Anlage 8.1 – 8.8 zu GD 220/21

Vorhabenbezogener Bebauungsplan "Dichterviertel Nord – Teil IV Kleiststraße"

Abwägung zur öffentlichen Auslegung und Beteiligung der Behörden und sonstigen Träger öffentlicher Belange

|T..... | VsB | 731B | Sicht | Lageplan |

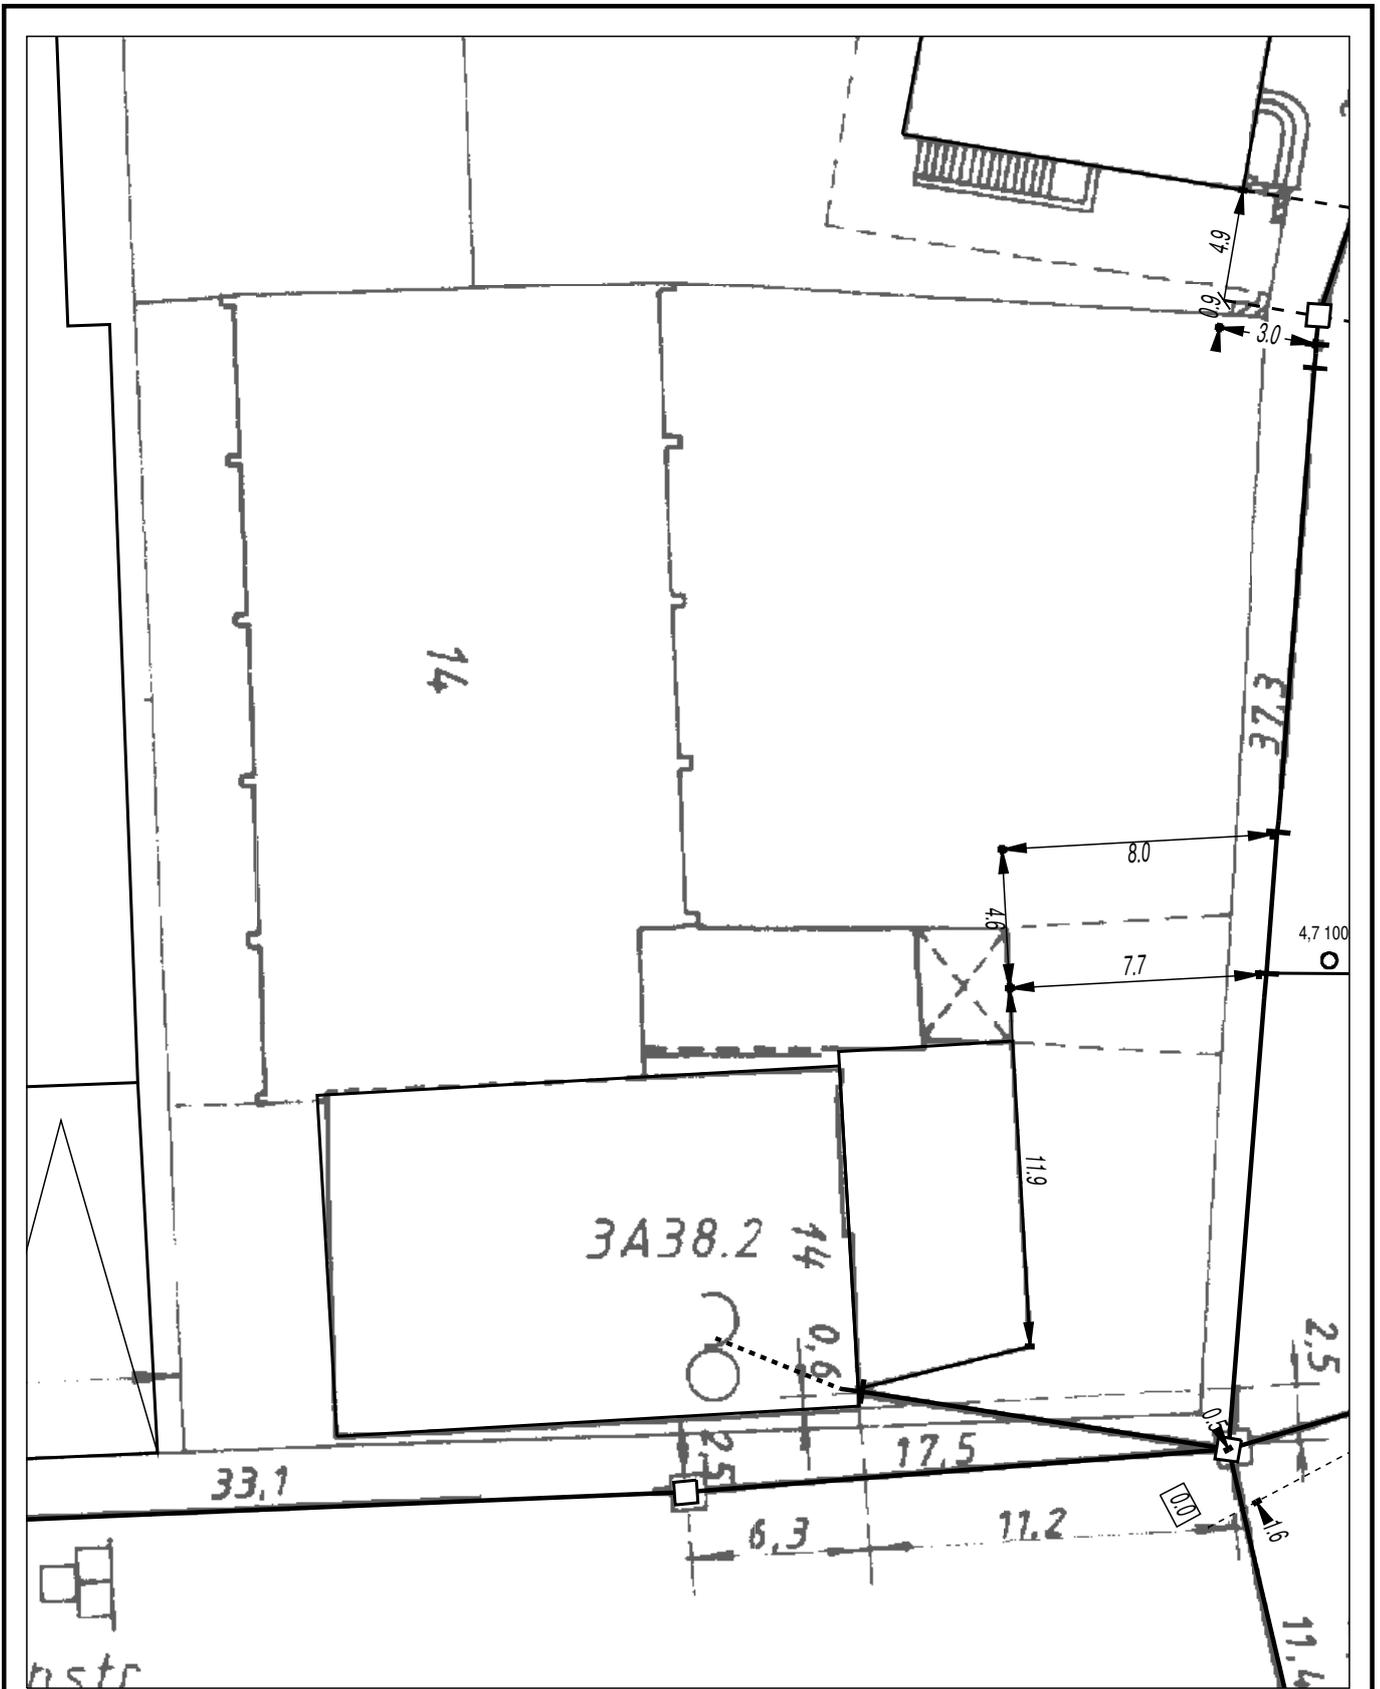
Im Planbereich befinden sich Telekommunikationslinien der Telekom, die aus beigefügtem Plan ersichtlich sind.

| <p><u>Deutsche Telekom Technik GmbH,</u> Schreiben vom 07.05.2021 (Anlage 8.7)</p> <p>Im Plangebiet befinden sich Telekommunikationslinien der Telekom.</p> <p>Hinsichtlich geplanter Baumpflanzungen ist das „Merkblatt über Baumstandorte und unterirdische Ver- und Entsorgungsanlagen“ der Forschungsgesellschaft für Straßen- und Verkehrswesen, Ausgabe 2013; siehe insbesondere Abschnitt 6, zu beachten.</p> <p>Einer Überbauung der Telekommunikationslinien wird nicht zugestimmt, weil dadurch der Bau, der Unterhaltung und Erweiterung verhindert wird und ein erhebliches Schadensrisiko besteht.</p> <p>Für den rechtzeitigen Ausbau des Telekommunikationsnetzes sowie die Koordinierung mit den Baumaßnahmen der anderen Leitungsträger ist es notwendig, dass Beginn und Ablauf der Maßnahmen im Bebauungsplangebiet dem Bauherren-Service der Deutschen Telekom Technik GmbH so früh wie möglich angezeigt werden.</p> | <p>Die Leitungen der Telekom befinden sich im Bereich der öffentlichen Verkehrsfläche der Mörikestraße sowie der Kleiststraße. Die Aufteilung des Straßenraums wird im Zuge der übergeordneten Planung des Dichterviertels neugestaltet. Darin vorgesehene Baumpflanzungen bzw. evtl. notwendig werdende Leitungsverlegungen werden in diesem Zuge im Rahmen der koordinierten Leitungsplanung mit der Telekom abgestimmt.</p> |
